## DEMANDE D'EXPLOITATION DU SLIPWAY D'ARLES ET PROJET D'EXTENSION DE LA CALE DE HALAGE

*Dossier de demande d'autorisation au  
titre des ICPE*

*Mémoire en réponse à l'Autorité  
Environnementale et aux Services de  
l'Etat*

Mai 2015

Carte 1 : Extrait cartographique du zonage réglementaire du PPRi d'Arles - Février 2015

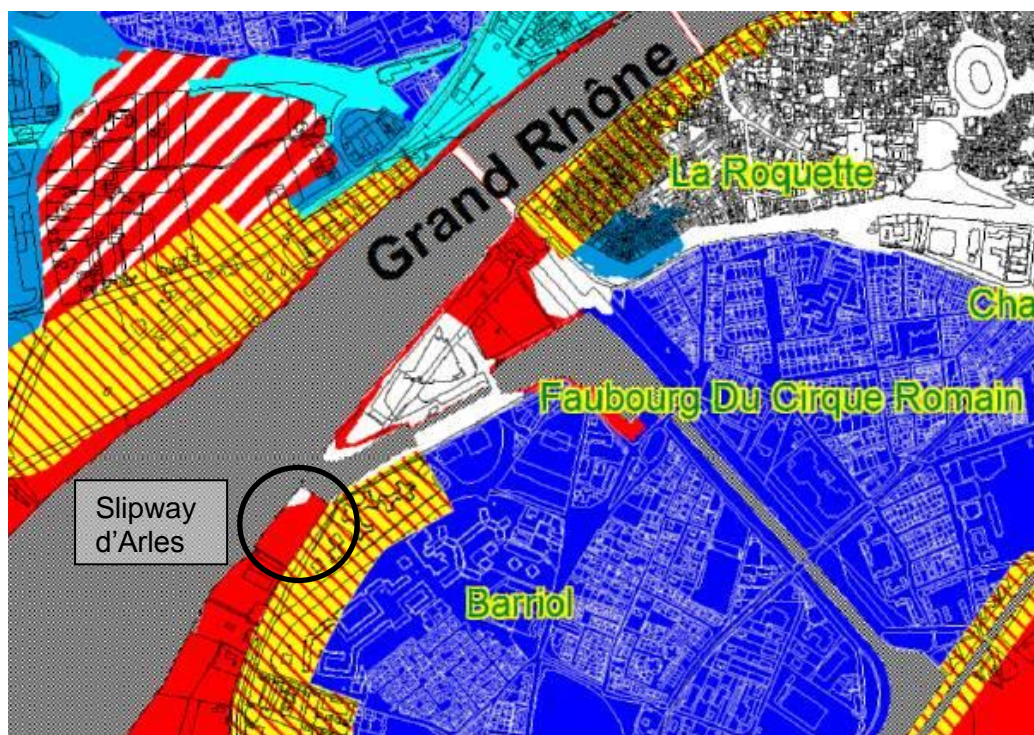
Par arrêté préfectoral du 3 février 2015, Monsieur le Préfet des Bouches-du-Rhône a approuvé le Plan de Prévention des Risques Inondation (PPRI) sur la commune d'Arles. Dans le dossier étudié par l'Autorité environnementale, l'analyse de compatibilité du projet avec le PPRi était basée sur le PPRi précédent et n'est donc plus d'actualité. Le présent chapitre a pour objet l'actualisation de l'analyse de la compatibilité du projet par rapport au PPRi approuvé en 2015.

Le slipway d'Arles est situé dans le zonage R2 du PPRi d'Arles 2015.

Figure 1 : Localisation du mur anti-bruit

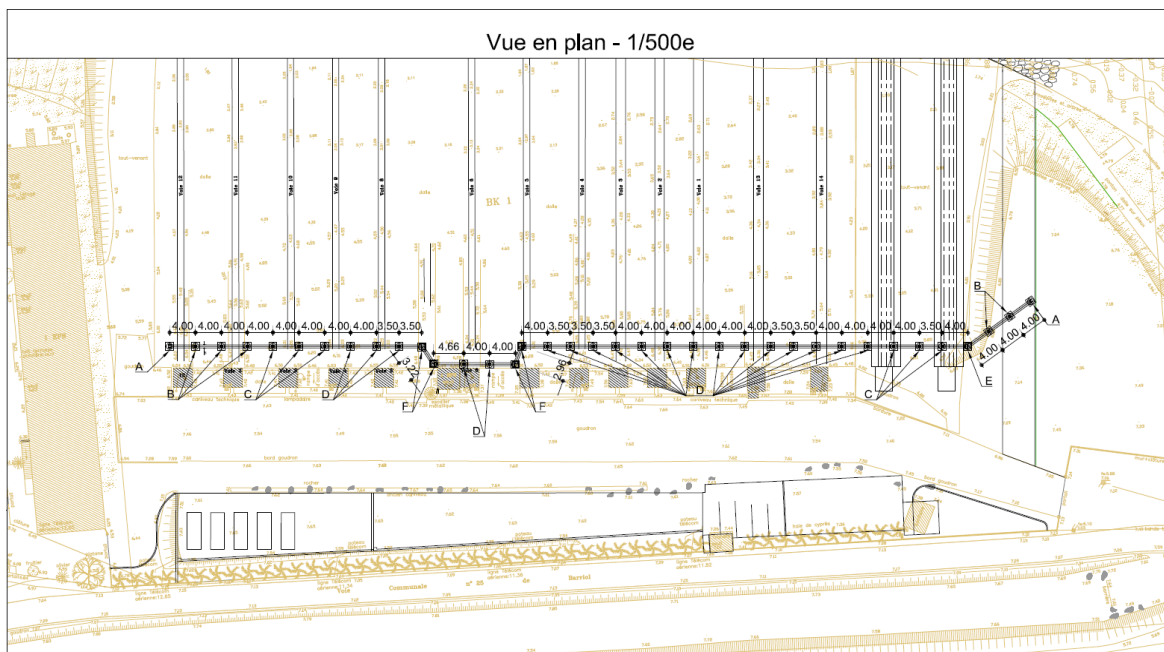
- Fournir un plan parcellaire permettant de visualiser précisément l'ensemble des parcelles concernées par le projet (Slipway, poste d'attente, voirie à créer, etc ...). Si le projet est en partie situé sur l'emprise des Chantiers Barriol, l'autorisation du propriétaire sera requise,
- Fournir un plan de situation à l'échelle 1/25 000 ou 1/50 000, tel que défini à l'article R512-6 1 du code de l'environnement,
- Fournir un plan des abords de l'installation au 1/2 500 au minimum, avec le rayon de 100 m, tel que défini à l'article R512-6 2 du code de l'environnement,
- Fournir un plan au 1/200 au minimum indiquant les dispositions projetées de l'installation ainsi que, jusqu'à 35 m au moins de celle-ci, l'affectation des constructions et terrains avoisinants ainsi que le tracé de tous les réseaux enterrés existants,
- La localisation précise du mur anti bruit devra être fournie,

L'ensemble de ces plans a été fourni et compilé dans un cahier graphique joint au dossier d'enquête. Ces documents ont été fournis le 30 septembre 2014 permettant ainsi la recevabilité du dossier.

Figure 3 : Localisation du mur anti-bruit

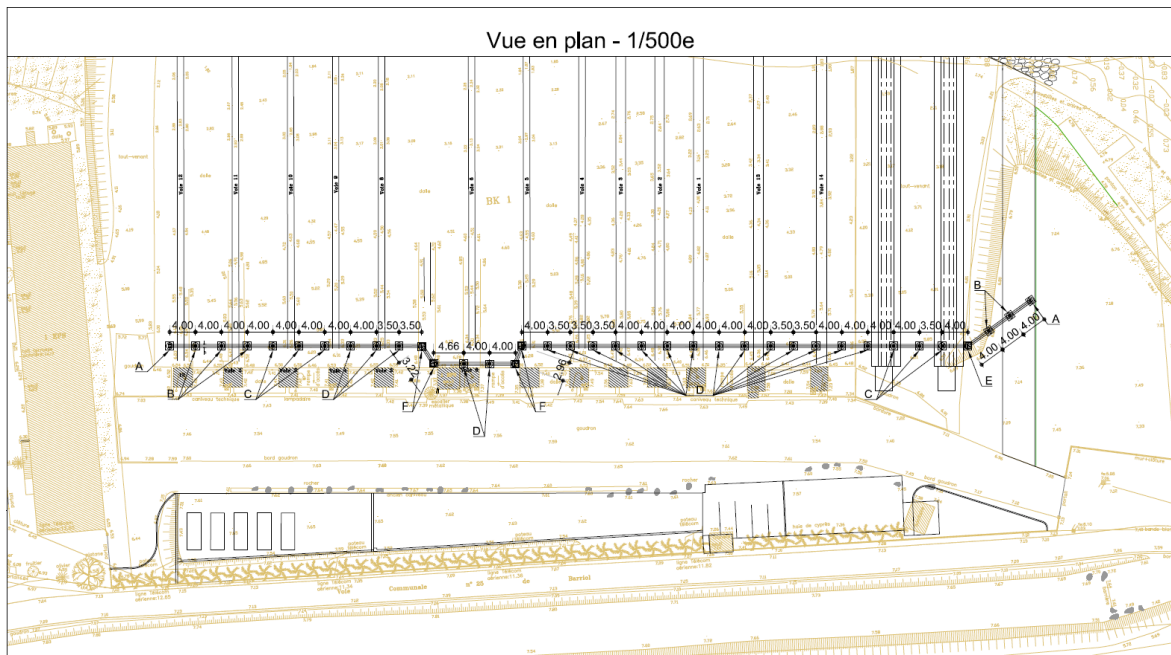
**La DREAL indique « Afin que le projet soit conforme avec le PPRI en cours d'élaboration, l'étude d'impact devra être complétée pour traiter précisément de la question des impacts générés par le projet pour assurer la protection des biens et des personnes, ainsi que la non aggravation du risque inondation »**

Situé en partie haute du site, à la limite de la zone inondable (cf figures ci-dessous), dans le lit majeur endigué, la réalisation du mur anti-bruit ne constitue pas un obstacle à l'écoulement des eaux. En période de crue, la situation parallèle aux digues de cet aménagement permet également de ne pas modifier l'écoulement des eaux du Rhône. Le retour du mur anti-bruit prévu en amont est situé 1m au-dessus du sol afin de permettre ces écoulements. Les ouvertures en bas du mur, au niveau des treuils assurent la transparence hydraulique. Les vitesses attendues sont également faibles (<0,51 m/s) et confirment l'absence d'incidence notable de l'aménagement. Cet aménagement n'entraîne donc pas de modification notable des écoulements du Rhône.
